Projet de Parc éolien de VILLERS LE CHATEAU Énergies

Dossier de Demande d'Autorisation Environnementale

Dossier de mémoire en réponses à la demande de
compléments du 26 janvier 2024

3.1.4 Réponse au POINT 4 : trame verte et bleue

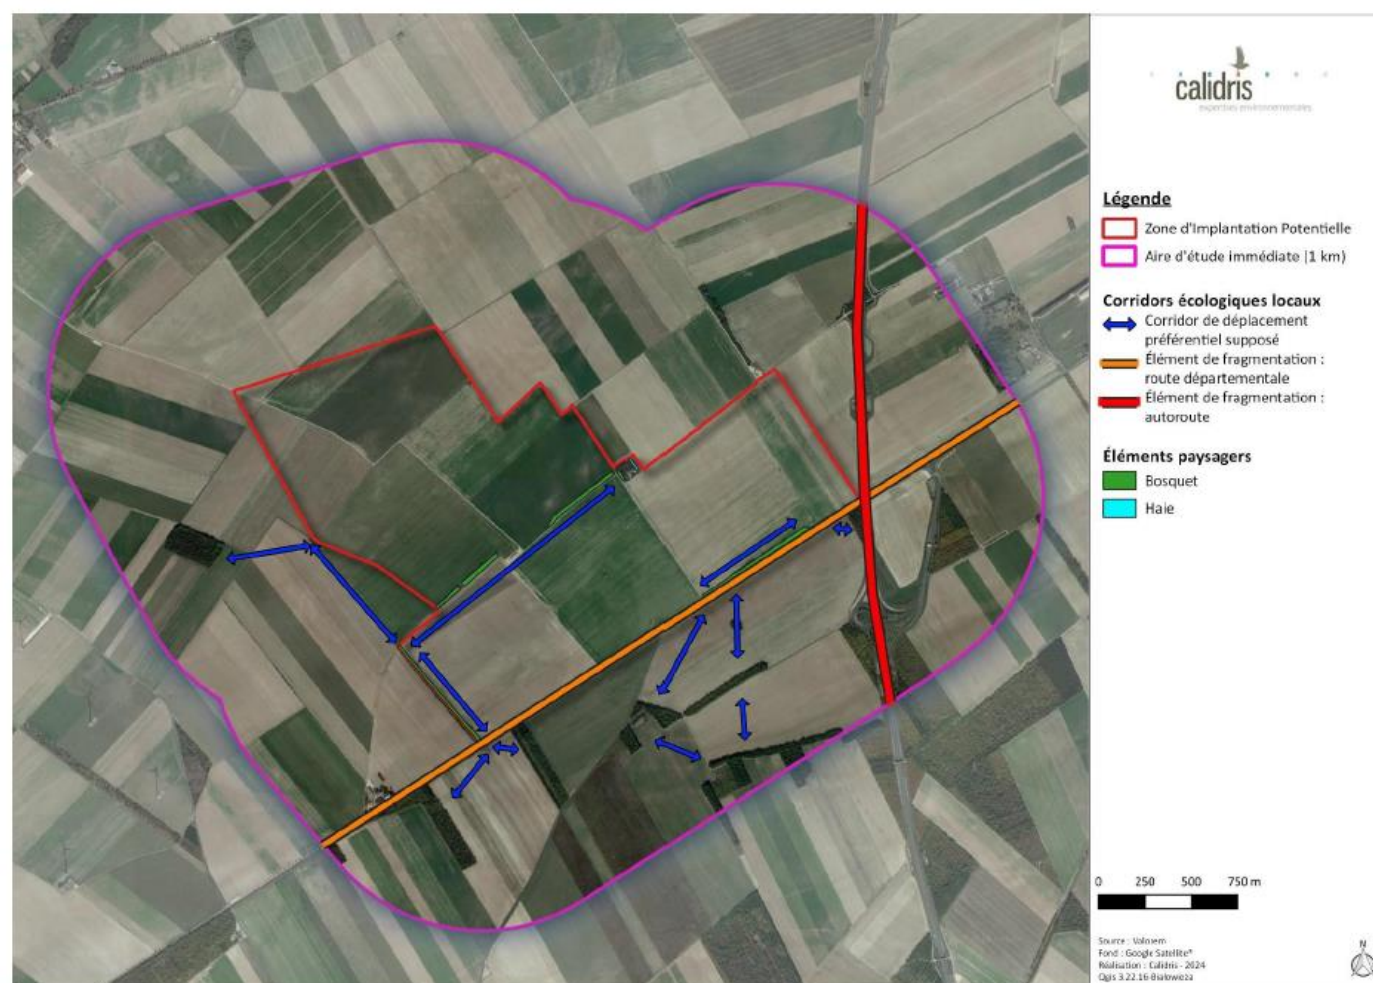
Enfin, le projet du parc éolien se situe entre une Trame Verte et une Trame Bleue, deux milieux attractifs pour la biodiversité pouvant entraîner de nombreux déplacements d'espèces patrimoniales, notamment pour la chasse, d'une Trame à l'autre. **De ce fait, il est demandé au pétitionnaire de réaliser une carte des déplacements locaux de l'avifaune.**

Les déplacements locaux des oiseaux, des chiroptères et de la faune non volante ont été précisés. D’abord à une échelle régionale au chapitre 7.1 (p299 à 302), à l’échelle communale au chapitre 7.2 (p302-303), puis à l’échelle de la ZIP, au chapitre 7.3 (p303 à 305).

En synthèse à l’échelle régionale les corridors écologiques les plus proches sont constitués des vallées du Pisseleu et de la Coole que la faune emprunte préférentiellement. Les cultures intensives présentes sur la ZIP ne constituent pas un contexte écologique très attractif pour la faune, et ne représente donc pas une zone de halte ou de circulation majeure pour les espèces. A l’échelle de la commune de Villers-le-Château les espaces agricoles identifiés sur la commune ne constituent pas des milieux riches pour la faune et la flore, et ne représentent pas des zones de déplacements privilégiées pour les espèces, en dehors des quelques lisières et bosquets. Ces éléments corroborent ceux décrits par le SRCE qui met en évidence l’absence de réservoirs biologiques et de corridors écologiques dans les milieux cultivés auxquels appartient le site du projet.

Concernant la faune volante (oiseaux et chiroptères), les déplacements locaux s'effectuent majoritairement au sud de la ZIP, donc à distance des implantations des machines. De plus, la distance minimale entre les éoliennes étant de 483 m, les espaces pour circuler entre les machines sont relativement importants. Enfin, la distance bout de pale-haie ou bosquet est au minimum de 150 m, ce qui permet également une circulation de la faune en lisières de ces éléments boisés.

Ainsi, l'impact du projet sur les continuités écologiques locales est négligeable.

Carte 110 : Variante d'implantation V3 et habitats

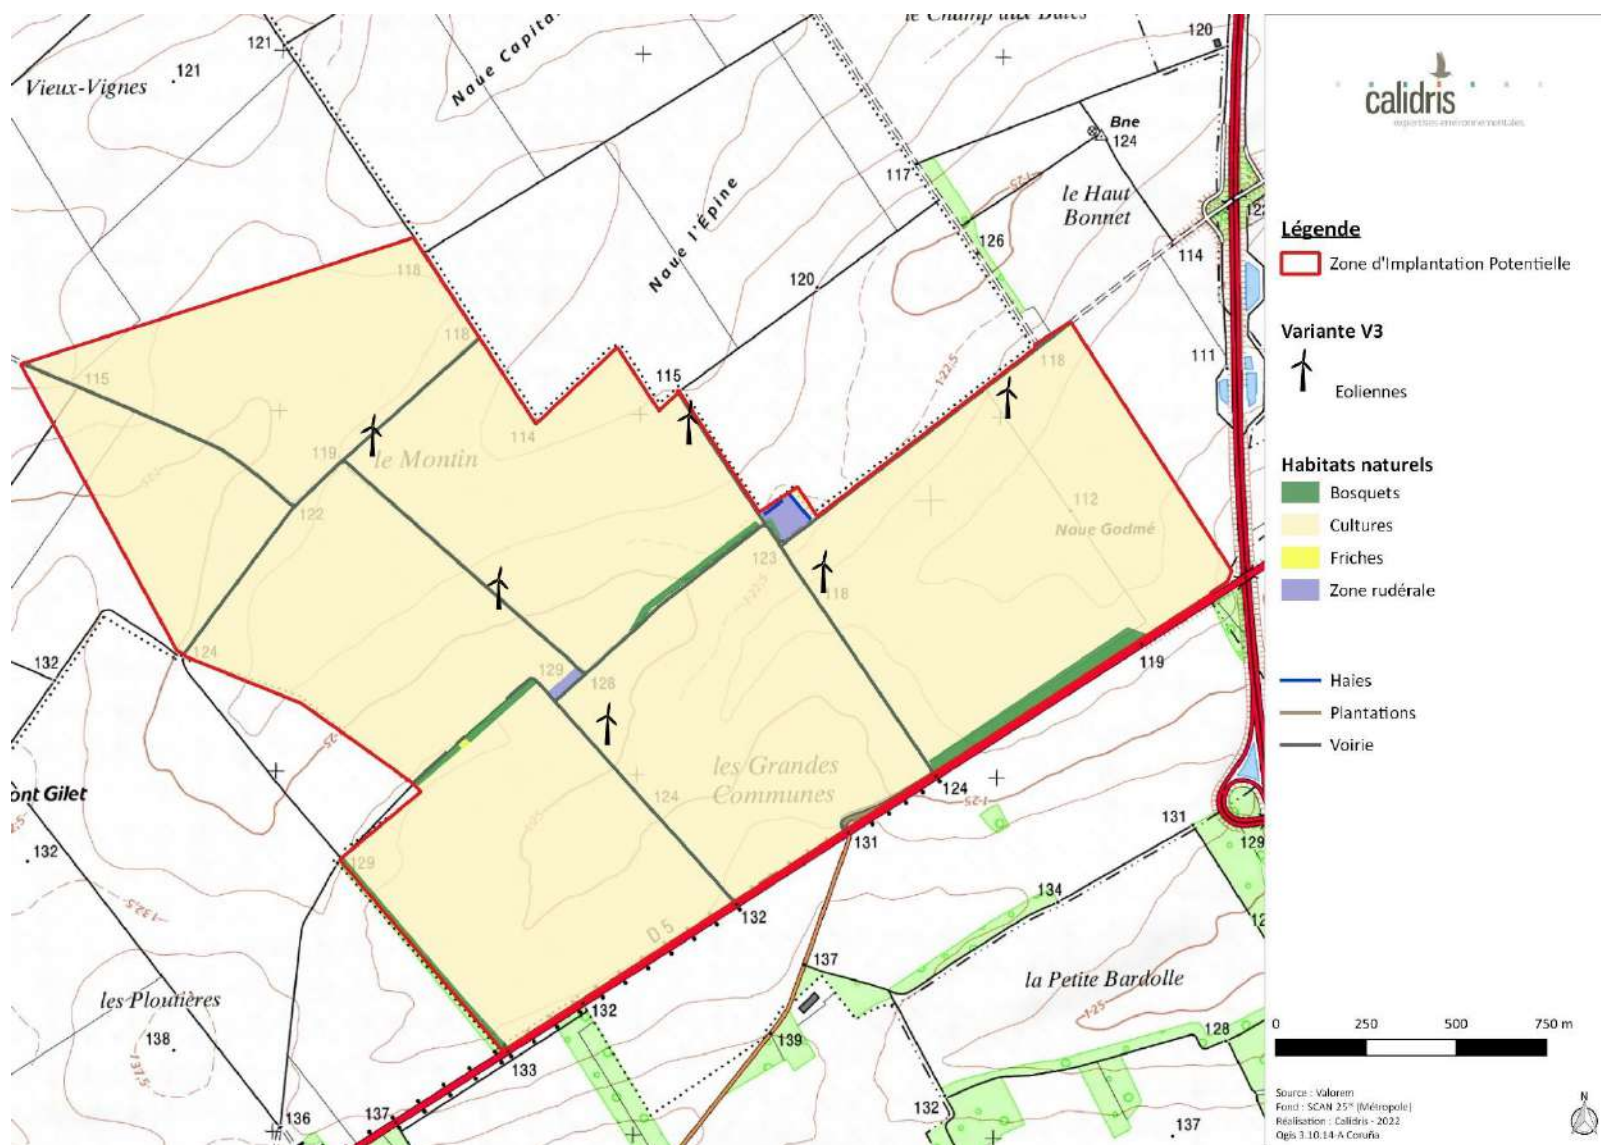
Le parc en projet s’implante, d’après l’étude d’impact, en extension des parcs Germinon, Thibie et Cheniers, qui forment un groupement d’éoliennes parfaitement alignées. De ce fait, une nouvelle variante de l’implantation du parc éolien de Villers-Le-Château doit être proposée en respectant le strict motif géométrique régulier des parcs existants.
En effet, en l’état actuel du projet, la ligne la plus au sud, constituée des éoliennes E3, E5 et E6, ne s’inscrit pas dans l’emprise de l’ensemble existant. Une suppression de cette ligne, et l’ajout d’une éolienne au nord-ouest de l’éolienne E4, ainsi qu’un réalignement avec la trame géométrique stricte des parcs existants et autorisés, permettrait de former un carré cohérent et plus harmonieux dans le paysage.

La variante n°3 du projet, tout comme la variante 2, comporte 6 éoliennes disposées en quadrillage. Cependant, par rapport à la variante 2, les 3 éoliennes situées le plus au sud sont situées plus au nord-ouest de quelques centaines de mètres et s'éloignent de la route départementale 5. Toutes les éoliennes sont implantées en zone de cultures. Ainsi, avec cette variante, les éoliennes de la ligne la plus au sud s'éloignent des bosquets situés à la ligne sud de la ZIP. De plus, avec cette variante, l'emprise du parc entre l'éolienne la plus au nord et celle la plus au sud représente une largeur d'environ 1 km, contre 1,3 km pour la variante 2. Par conséquent, l'emprise sur le couloir de migration secondaire de l'avifaune est réduite avec cette variante.

Les variantes V2 et V3 sont donc les moins impactantes pour le volet faune-flore-habitats naturels. **La variante V3 a été retenue par le porteur de projet au vu des sensibilités écologiques plus faibles qu'avec les autres variantes d'implantation et au regard d'autres critères étudiés** (paysages, environnement, acceptabilité, etc). Ainsi, c'est avec cette variante que seront étudiés les impacts du projet.

Figure 34 : Activité chiroptérologique en fonction de la vitesse de vent

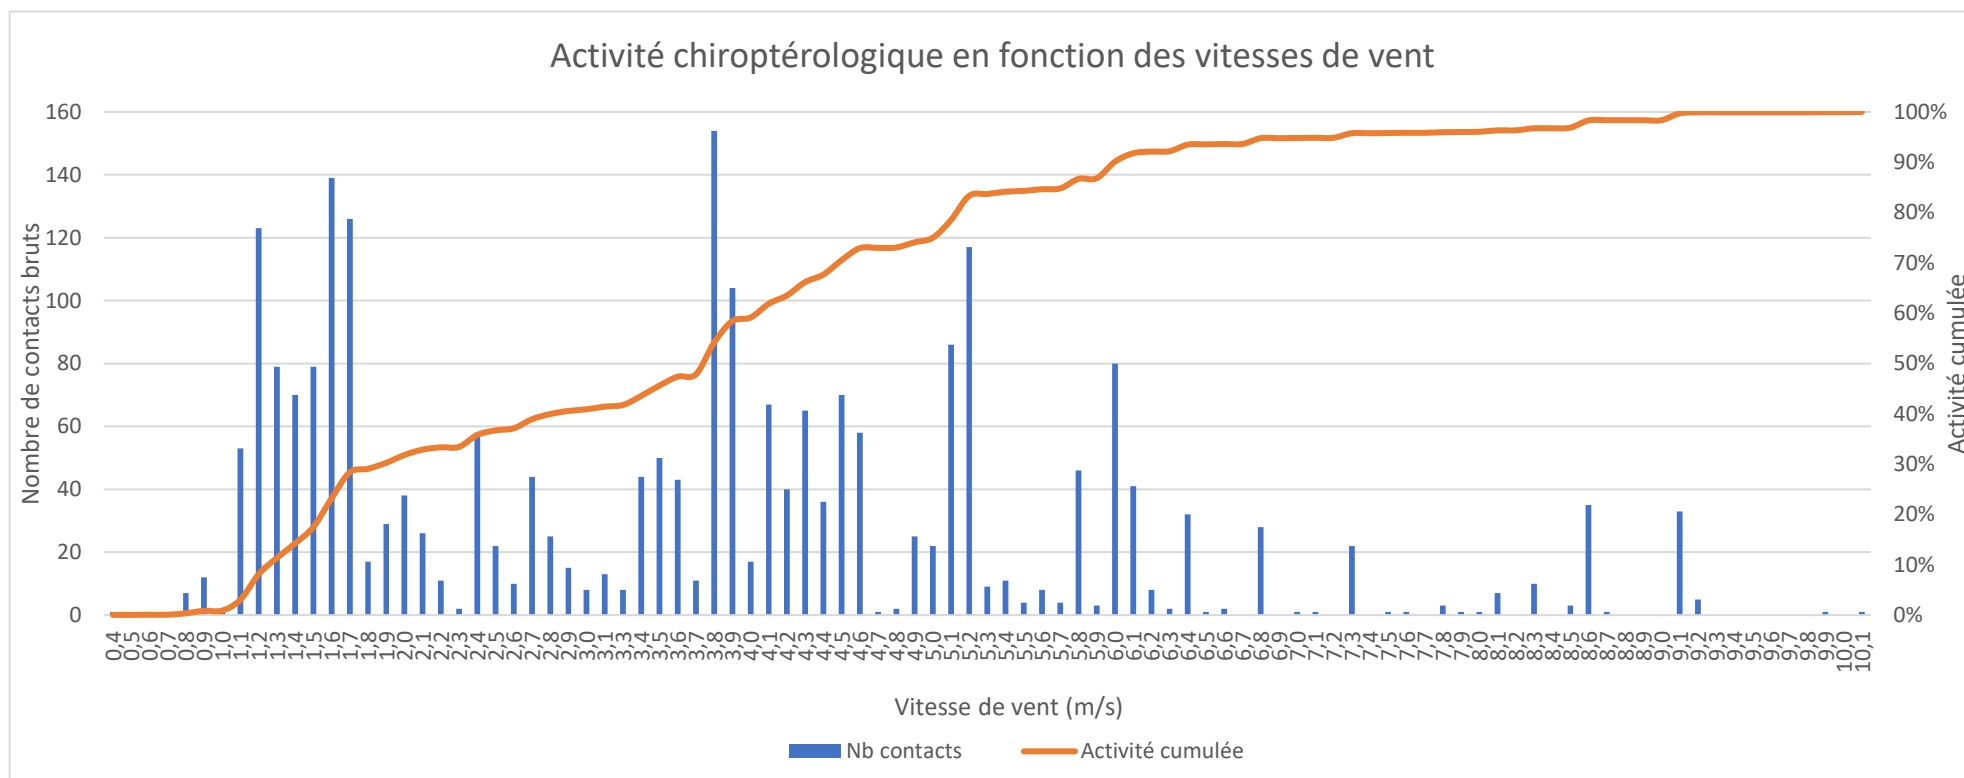
- Bridage pour l'ensemble des éoliennes, en l'absence de pluie, du 1^{er} mai au 31 août :
 - durant les 5 premières heures après le coucher du soleil ;
 - pour des températures supérieures à 10 °C ;
 - pour une vitesse de vent inférieure à 6 m/s.
- Bridage pour l'ensemble des éoliennes, en l'absence de pluie, du 1^{er} septembre au 30 septembre :
 - durant les 6 premières heures après le coucher du soleil ;
 - pour des températures supérieures à 10 °C ;
 - pour une vitesse de vent inférieure à 6 m/s.

D'après le graphique suivant, présenté sur la Figure 25 du paragraphe 4.7. Résultats des écoutes en altitude, et intégré ici pour rappel, au cours de l'ensemble de la période d'enregistrement, **78,51 % de l'activité totale est réalisée à des vitesses de vent inférieures à 5,2 m/s, et 86,82 % de l'activité se situe à des vitesses de vent inférieures à 6 m/s.**
